**CONCURSO DE CONCEÇÃO, COM PUBLICIDADE INTERNACIONAL, PARA A
ELABORAÇÃO DO PROJETO DE EDIFÍCIOS MUNICIPAIS DE HABITAÇÃO, TERCIÁRIO
E ESTACIONAMENTO – OC03 – RUA CONDE DE NOVA GOA – CAMPOLIDE**

PROCEDIMENTO REF.ª SRU_231521_CCS

RELATÓRIO FINAL DE APRECIÇÃO DOS TRABALHOS DE CONCEÇÃO

2º Lugar

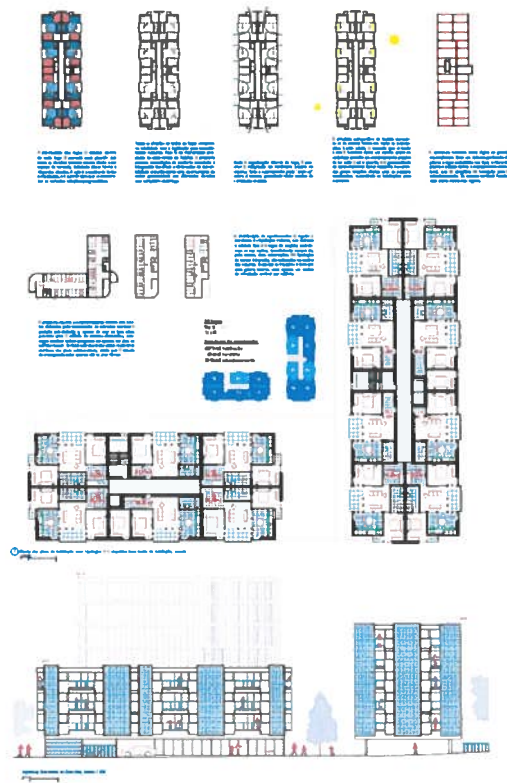
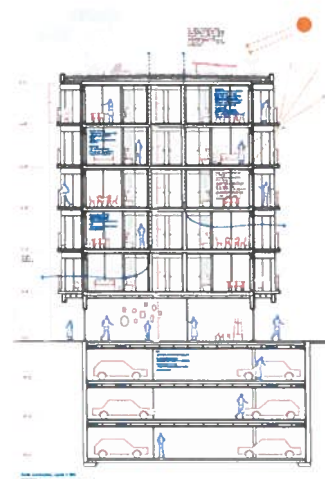
2º Classificado - Trabalho nº 2

A proposta apresenta uma elevada valorização da sua integração no contexto urbano e na sua articulação com o espaço público envolvente, através de uma correta integração entre a nova praça central e a Rua Conde de Nova Goa.

A implantação definida para os lotes 2 e 3, acima do solo, afastando-os, promove um acesso franco e acessível à praça central do loteamento, através da Rua Conde de Nova Goa, privilegiando a segurança e a continuidade na ligação urbana através de percursos de uso público. É potenciado o uso desta área comum ao loteamento, enquanto espaço urbano, e de futura utilização pública, sendo valorizada a sua relação com as áreas comerciais localizadas no piso térreo. Ao nível do espaço público salienta-se também a permeabilidade visual dada ao logradouro do lote 2, de uso privado, trazendo “verde de enquadramento” até ao arruamento existente.

Proposta reveladora de clareza e consistência formal do projeto, capaz de introduzir qualidade espacial ajustada aos conteúdos programáticos. Interessante proposta das plantas dos pisos de habitação, com uma boa intenção de criar diagonais nas plantas e de esticar as perspetivas interiores, sendo uma boa reinterpretação dos apartamentos em Hansaviertel, de Alvar Aalto. A sala apresenta-se como espaço agregador e distribuidor do apartamento e a utilização de painéis deslizantes, na relação entre este espaço e os compartimentos adjacentes, confere versatilidade à habitação. Contudo, entendendo como benéfico a existência de um espaço de entrada para criar um espaço de transição e de apoio à zona de arrumação da casa, considera-se excessivo em alguns apartamentos.

Destacam-se as varandas recuadas, que permitem a interligação dos três compartimentos contíguos e criam espaços vazados nos volumes construídos, conferindo ritmo às fachadas.

Proposta reveladora de atenção às questões de durabilidade na utilização dos materiais e sistemas construtivos, bem como de soluções atentas à racionalidade e eficiente utilização dos recursos disponíveis (materiais, energéticos e hídricos), adequadas às exigências programáticas, contribuindo para a sustentabilidade da solução construída.

Como aspetos menos positivos, destaca-se o não cumprimento da dupla exposição solar relativamente aos pontos cardeais (em alguns apartamentos de tipologia T2), a orientação a norte nos apartamentos de tipologia T1 (do lote 3) e o acesso a um dos quartos a partir da sala (nos apartamentos de tipologia T2). Também que a área permeável do logradouro carece de aumento, de modo a atingir os valores de SVP previstos no projeto de Loteamento.

3º Lugar

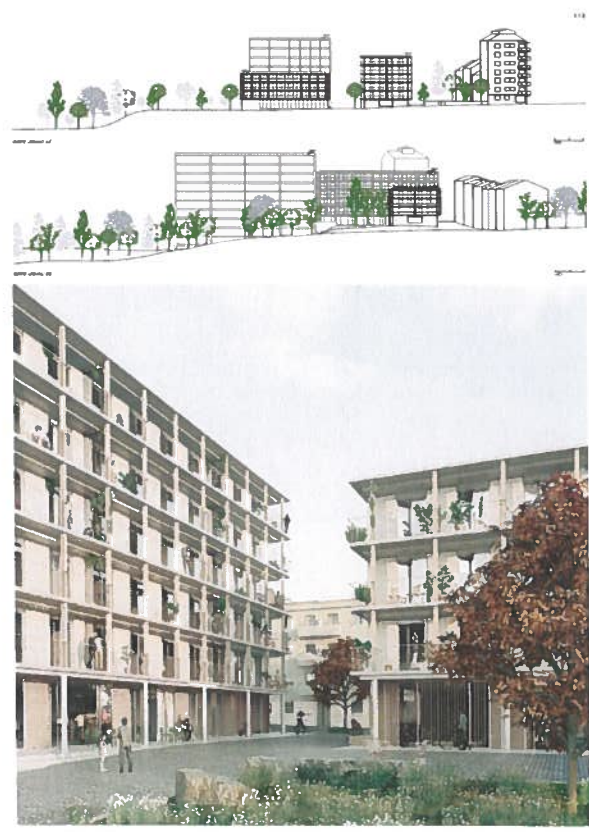
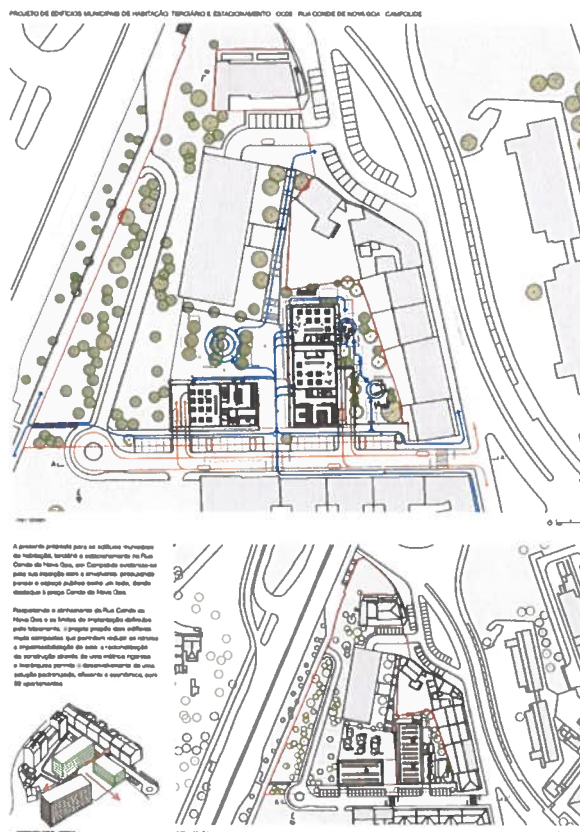
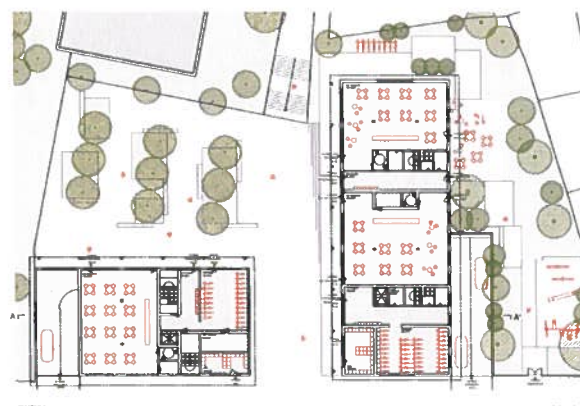
3º Classificado - Trabalho nº 4

Proposta caracterizada por uma elevada articulação com o espaço público envolvente, garantindo uma passagem pública, ampla e convidativa entre a Rua Conde Nova Goa e a praça central.

Destaca-se a implantação definida para os lotes 2 e 3, acima do solo, que afastando os edifícios, promove um acesso franco e acessível à praça central do loteamento, através da Rua Conde de Nova Goa, privilegiando a segurança e a continuidade na ligação urbana através de percursos de uso público. É potenciado o uso desta área comum ao loteamento, enquanto espaço urbano, e de futura utilização pública, sendo valorizada a sua relação com as áreas comerciais localizadas no piso térreo.

Contudo, considerou-se que a largura proposta para as empenas dos edifícios origina volumes pouco esbeltos, principalmente no edifício do lote 3.

Verifica-se a adequabilidade programática e funcional da proposta, com cumprimento dos conteúdos programáticos.

Quanto às questões construtivas, a proposta demonstra particular atenção às questões de durabilidade na utilização dos materiais e sistemas construtivos, com a aplicação de uma estrutura e fachada modular. É ainda de referir que a escolha do tijolo maciço em paredes exteriores, apesar de se destacar em durabilidade, apresenta-se como uma solução potencialmente mais onerosa, sobretudo em termos de mão de obra especializada na sua aplicação.

Como aspetos menos conseguidos, refere-se o não cumprimento da dupla exposição solar relativamente aos pontos cardeais (em alguns apartamentos de tipologia T2), a orientação a norte nos apartamentos de tipologia T1 (do lote 3) e o acesso aos quartos a partir a sala (nos apartamentos de tipologia T2).

Menção Honrosa

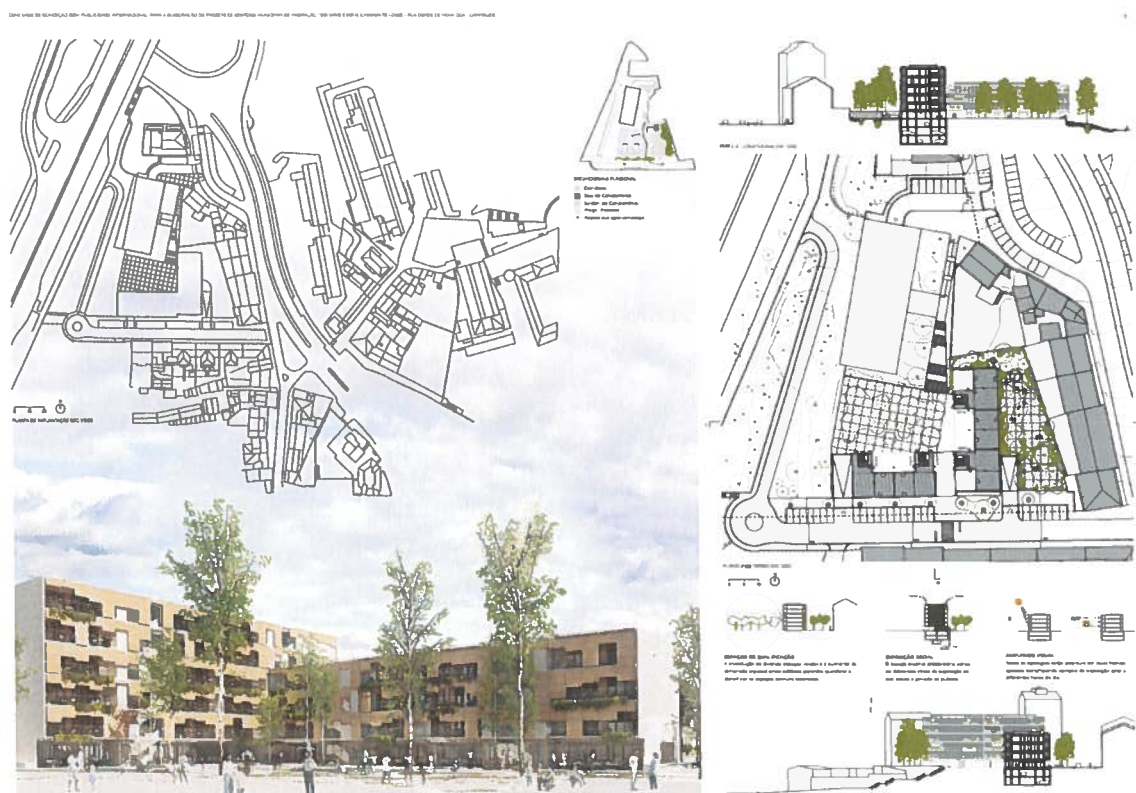
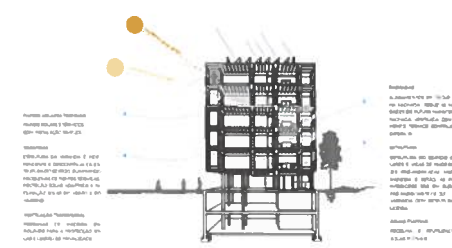
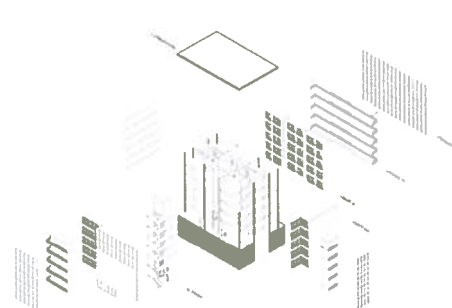
Menção Honrosa - Trabalho nº 11

A proposta é reveladora de atenção à envolvente, sem, no entanto, conseguir estabelecer integração com a frente urbana e com o restante espaço público envolvente, nomeadamente pelo ritmo, volumetria e materialidade propostas. Interiormente, o encosto dos dois edifícios foi bem resolvido, com a introdução de núcleo de acessos verticais, no local mais desfavorável, e de uma varanda recuada, no plano de fachada sul do lote 2. Contudo, e apesar da intenção de criar uma rutura na leitura do plano da fachada sul (simulando uma alheta,

com a mudança de materialidade no contacto entre os dois volumes), o júri entendeu que a aposta num elemento alto, opaco e maciço, em continuidade com um elemento mais baixo, comprido e com uma imagem aligeirada (pelo recurso a varandas), não resulta num conjunto bem equilibrado, em termos compositivos.

Proposta reveladora de adequabilidade formal, programática e funcional com diferenciado grau de aproximação aos conteúdos programáticos, apresentando uma correta distribuição dos fogos nos pisos. A nível tipológico, destaca-se a versatilidade e flexibilidade que os painéis de correr conferem aos compartimentos das habitações, contudo as instalações sanitárias não são acessíveis, o que dificulta a execução das tipologias apresentadas e apontam-se algumas dúvidas no funcionamento e proporção dos compartimentos de alguns apartamentos, especialmente nos de tipologia T2b.

Destaca-se a aposta pela pré-fabricação total, porém subsistem dúvidas na viabilidade económica da proposta. Acresce referir que a intenção de repetição foi levada ao extremo em locais onde não é necessária, por exemplo, na fachada norte e nos núcleos de circulação vertical, onde foram aplicados estores exteriores em todos os vãos, sem necessidade.

Como aspetos menos conseguidos, aponta-se a superfície envidraçada das fachadas que se considera excessiva, a utilização de estores de rolo exteriores (em madeira), que representam custos de manutenção bastante elevados para este modelo de habitação e a ausência de tratamento paisagístico do logradouro do lote 2, que se apresenta como uma praça totalmente impermeável, apesar de ser indicada como permeável no quadro de áreas e na planta de implantação.
